Mission régionale d'autorité environnementale
NORMANDIE

Avis
Projet d'aménagement Eurochannel II
sur le territoire des communes de Dieppe et
Martin-Eglise (Seine-Maritime)

N° MRAe 2022-4349

**Avis délibéré de l’Autorité environnementale
sur l’implantation de deux EPR2
et leurs raccordements électriques
sur le site de Penly (76)**

Fig. 4 :Principe de gestion de gestion des eaux pluviales (source : p. 59 EI)

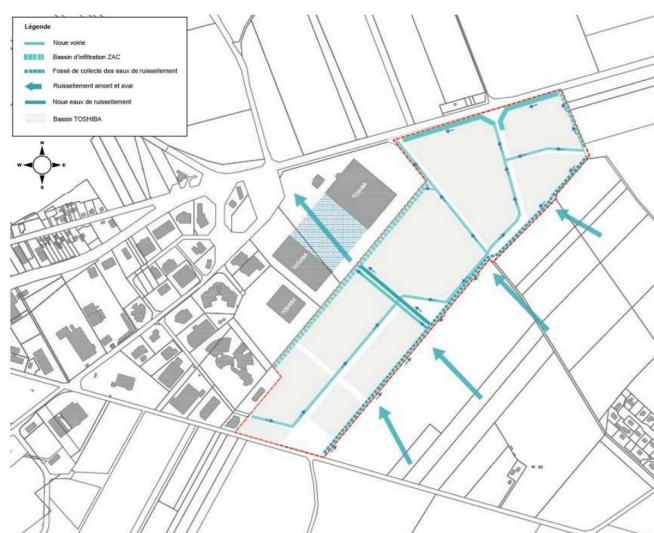
Les ouvrages de gestion des eaux pluviales (noues) de la Zac Eurochannel III (cf figure 4 ci-dessous) seront dimensionnés pour gérer une pluie d'occurrence centennale avec un débit de fuite tamponné à 2 l/s/ha. Ces mêmes prescriptions s'appliqueront à l'échelle de chaque parcelle viabilisée. Ce flux sera ensuite acheminé vers les bassins situés à l'ouest de l'entreprise Toshiba (bassin bleu), sans qu'il soit démontré que la capacité de ces bassins tampon à accueillir et écrêter un flux hydraulique supplémentaire sera suffisante.

L'autorité environnementale remarque également que le fonctionnement hydraulique de la partie nord-est de la Zac Eurochannel III reste à préciser.

Figure 4 : Localisation du projet EPR2 – Source : dossier

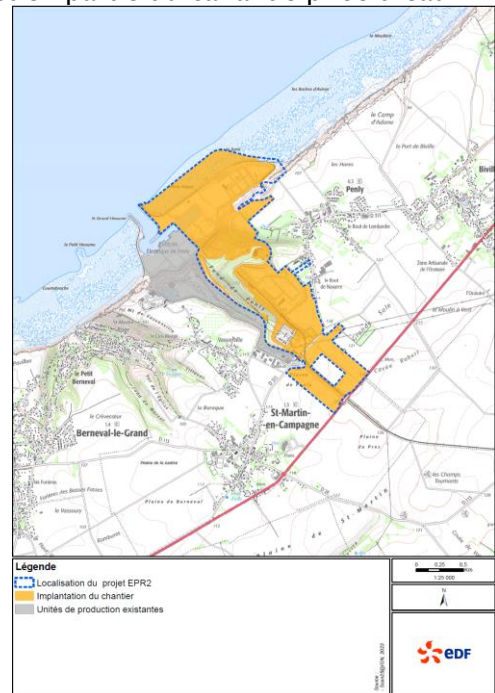
¹⁰ Les ouvrages de rejet en mer ne sont pas schématisés dans le périmètre du projet (Figure 4), bien qu'étudiés dans le dossier.

Figure 10 : Surfaces artificialisées avant et après le projet. Source : dossier

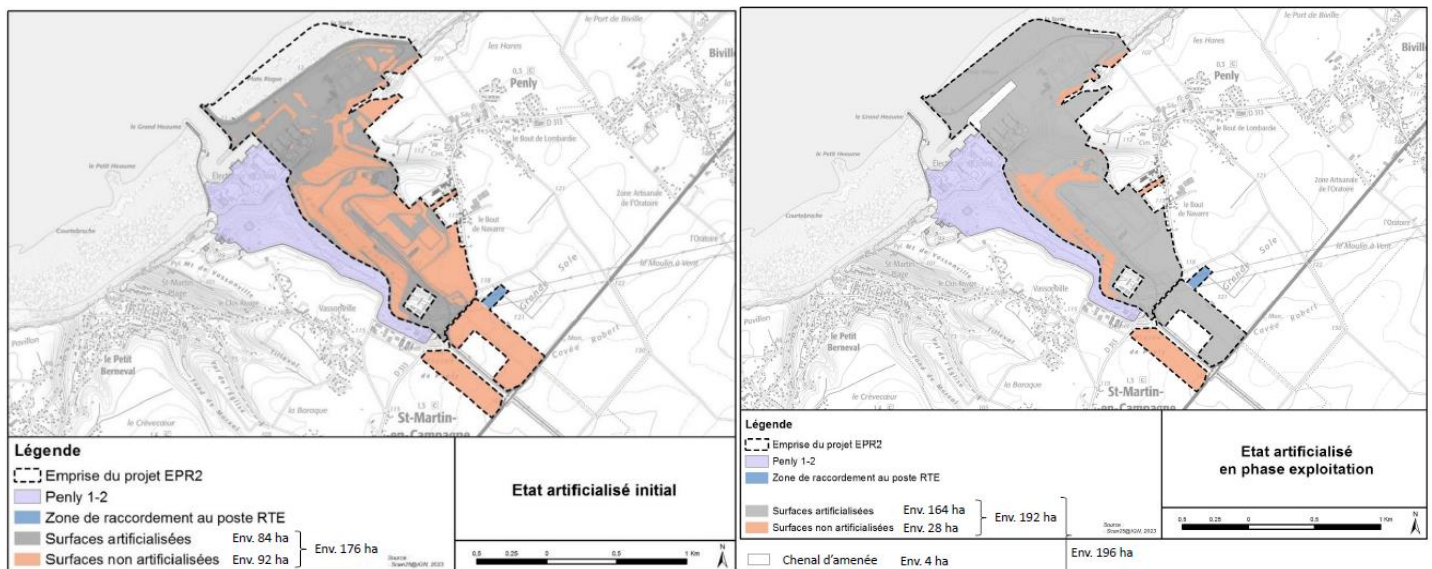
Cependant, le projet va artificialiser 84 ha, dont 24 ha sur les fonds marins (Figure 10). La compatibilité du projet avec les objectifs D06- OE01 et D06-OE02²⁶ du DSF, visant l'absence de perte nette d'habitats est insuffisamment détaillée, d'autant que le distinguo entre l'estran et les petits fonds côtiers n'est pas fait. À ce titre, EDF a réalisé des investigations complémentaires en septembre 2023, concluant finalement à la présence de plaquages d'Hermelles sous la future extension de la plateforme²⁷. Des bioconstructions à sabellidés en mosaïque avec des banquettes à Lanice et des bancs de moulières, constituant des habitats particuliers, ont été aussi confirmés sous la future conduite de rejet de fond de mer et nécessitent la mise en œuvre de la séquence ERC.

Par ailleurs, le dossier ne présente aucune mesure compensatoire en réponse à l'artificialisation et la perte physique d'habitats naturels pour certains référencés Oskar²⁸, bien qu'EDF annonce une mesure d'accompagnement dénommée « programme scientifique d'acquisition de connaissances sur les habitats particuliers que sont les placages d'Hermelles et les moulières ».
